ARPAT - DIREZIONE TECNICA - Settore VIA/VAS
Via Porpora, 22 - 50144 - Firenze

Oggetto: AUTOSTRADA A1 MILANO-NAPOLI - Tratta Barberino di Mugello/Firenze Nord -
Commento al rapporto SPEA sull'attività di monitoraggio trimestre Ottobre-Dicembre
2019.

Figura 1: stazione di monitoraggio fissa A1-BF-BM-A3-04 (media giornaliera PM10 e PM2.5), stazione monitoraggio mobile A1-BF-BM-A2-01 (media giornaliera PTS), dati IV trimestre 2019.

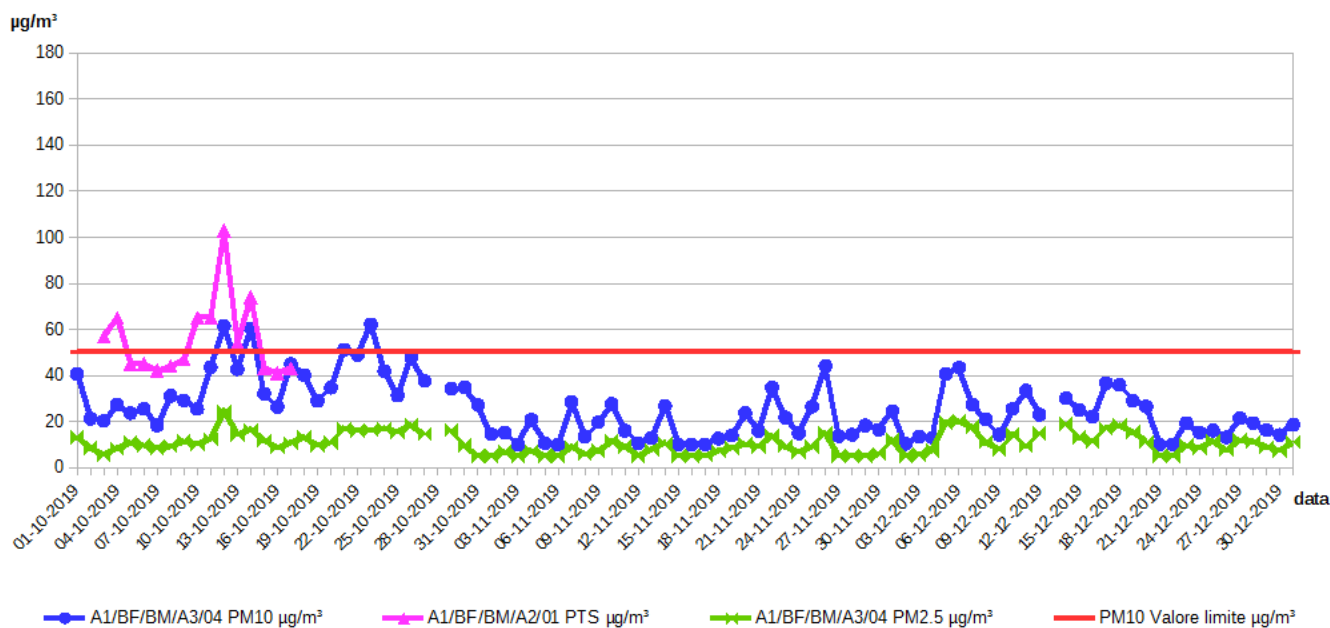
In generale si rileva che le concentrazioni di PTS seguono sostanzialmente come atteso l'andamento del PM10 e del PM2.5 registrati dalla vicina stazione in continuo A1-BF-BM-A3-04 (Figura 1).

Risultati del monitoraggio: in generale i valori registrati relativamente agli inquinanti gassosi di NO₂, NOx, O₃ e C₆H₆, del PM10 e PM2.5 nei tre mesi di monitoraggio in esame non hanno evidenziato particolari anomalie. I valori registrati degli inquinanti gassosi si mantengono inferiori ai limiti di legge e gli andamenti sono quelli attesi per ciascun inquinante. Relativamente al PM10 le concentrazioni seguono l'andamento del PM2.5 (Figura 1).

Alla luce dei dati disponibili e a quanto riferito da SPEA, appaiono condivisibili le considerazioni di SPEA al riguardo.

Figura 2: stazione di monitoraggio fissa A1-BF-BM-A3-04 (media giornaliera PM10), confronto con la media delle contemporanee concentrazioni di PM10 delle stazioni regionali di monitoraggio (RRT-FI Agglomerato di Firenze) urbane traffico e urbane fondo prese come riferimento, dati IV trimestre 2019.

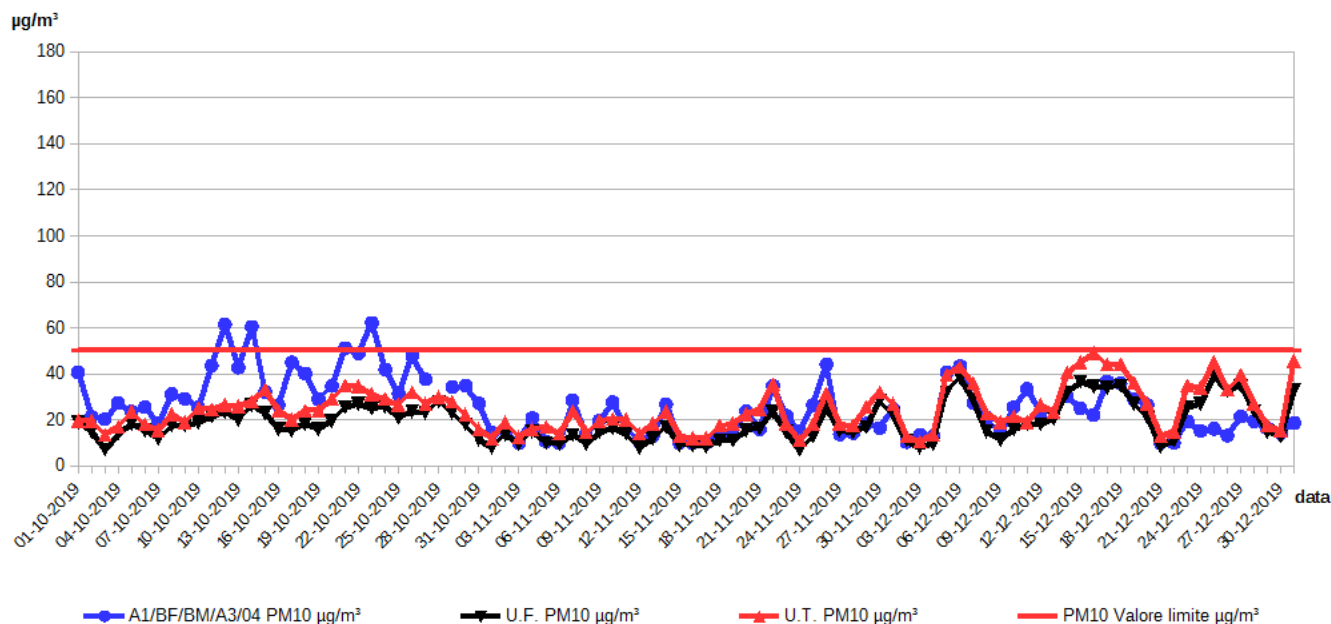
Nel grafico di Figura 2 il PM10 della stazione di monitoraggio fissa A1-BF-BM-A3-04 (media giornaliera PM10) è messo in relazione con la contemporanea media di PM10 delle stazioni regionali di monitoraggio prese come riferimento (fondo: FI-Scandicci e FI-Bassi; e traffico: FI-Gramsci, FI-Mosse). Dal grafico si nota come le concentrazioni di PM10 della stazione di cantiere sostanzialmente seguono l'andamento delle relative concentrazioni registrate dalle stazioni pubbliche di riferimento. Si notano dei picchi nel mese di ottobre, tal volta anche superiori al valore limite giornaliero.

Si evidenzia che dalle elaborazioni di ARPAT nel periodo Gennaio-Dicembre 2019 presso la stazione A1-BF-BM-A3-04 si sono registrati complessivamente **ventotto (28)** superamenti di PM10 del limite giornaliero pari a $50 \mu\text{g}/\text{m}^3$.

A tal proposito si segnala che: **non è stato oltrepassato il numero di superamenti annui consentito dalla normativa (35)**.

Figura 3: stazione di monitoraggio fissa A1-BF-CA-A3-05 (media giornaliera PM10 e PM2.5), stazioni monitoraggio mobili A1-BF-CA-A2-02, A1-BF-CA-A2-14 e A1-BF-CA-A2-06 (media giornaliera PTS), dati IV trimestre 2019.

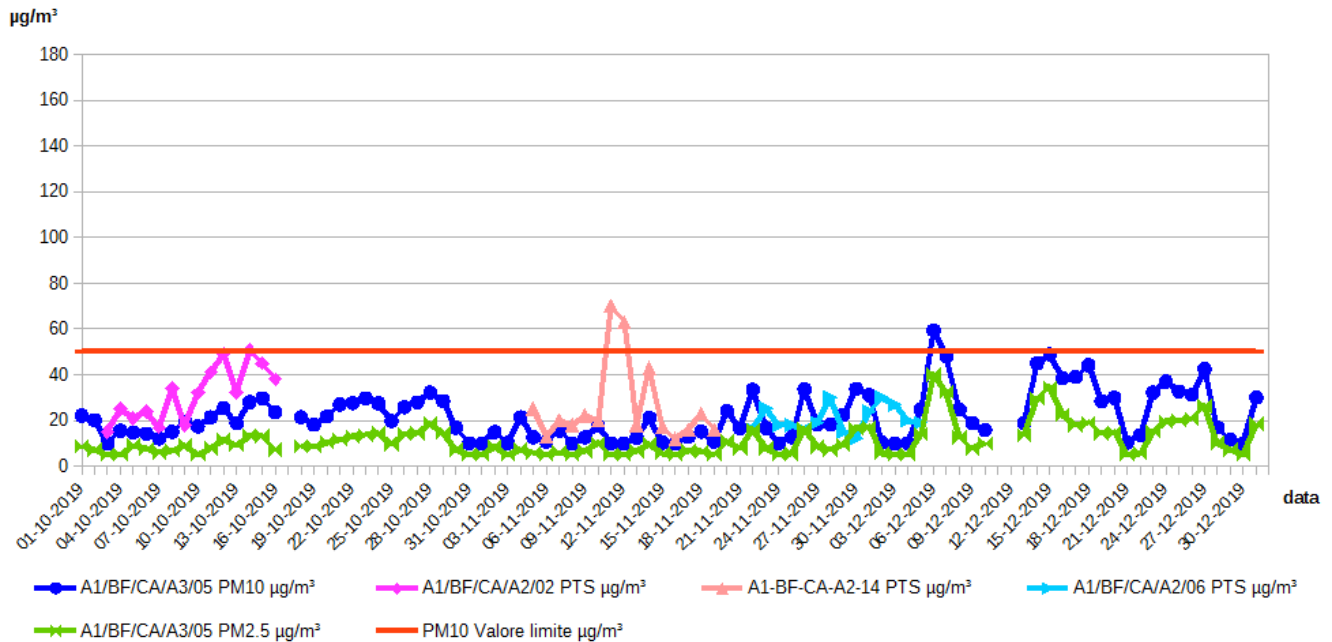
In generale le concentrazioni di PTS seguono anche qui, come atteso, l'andamento del PM10 e del PM2.5 registrati dalla vicina stazione in continuo A1-BF-CA-A3-05 (Figura 3).

Il grafico di Figura 3 mostra l'andamento di PM10 e PM2.5 registrato dalla stazione fissa A1-BF-CA-A3-05 e le PTS registrate dalle tre stazioni mobili A1-BF-CA-A2-02, A1-BF-CA-A2-14 e A1-BF-CA-A2-06. Non emergono particolari osservazioni degne di nota.

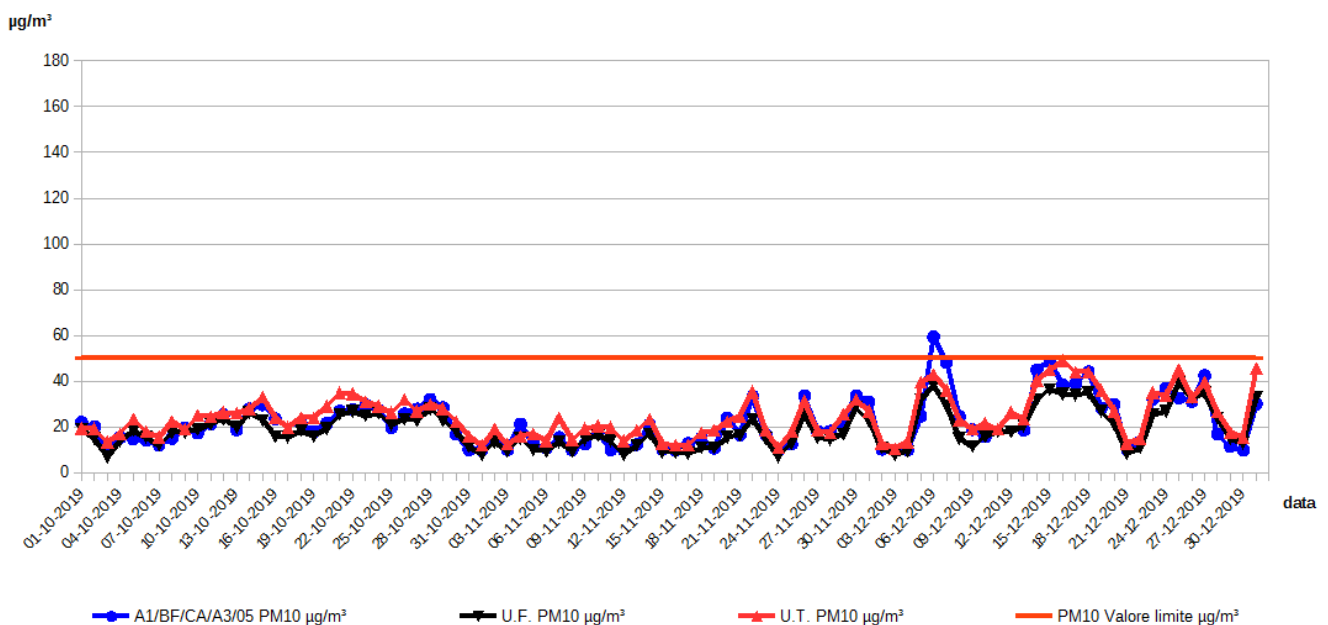
Nel grafico di Figura 4 il PM10 della stazione di monitoraggio fissa A1-BF-CA-A3-05 (media giornaliera PM10) è messo in relazione con la contemporanea media di PM10 delle stazioni regionali di monitoraggio prese come riferimento (fondo: FI-Scandicci e FI-Bassi; e traffico: FI-Gramsci, FI-Mosse); non emergono particolari osservazioni degne di nota.

Si evidenzia che dalle elaborazioni di ARPAT nel periodo Gennaio-Dicembre 2019 si sono registrati complessivamente **diciassette (17)** superamenti di PM10 del limite giornaliero pari a 50 µg/m³. A tal proposito si segnala che: **non è stato oltrepassato il numero di superamenti annui consentito dalla normativa (35)**.
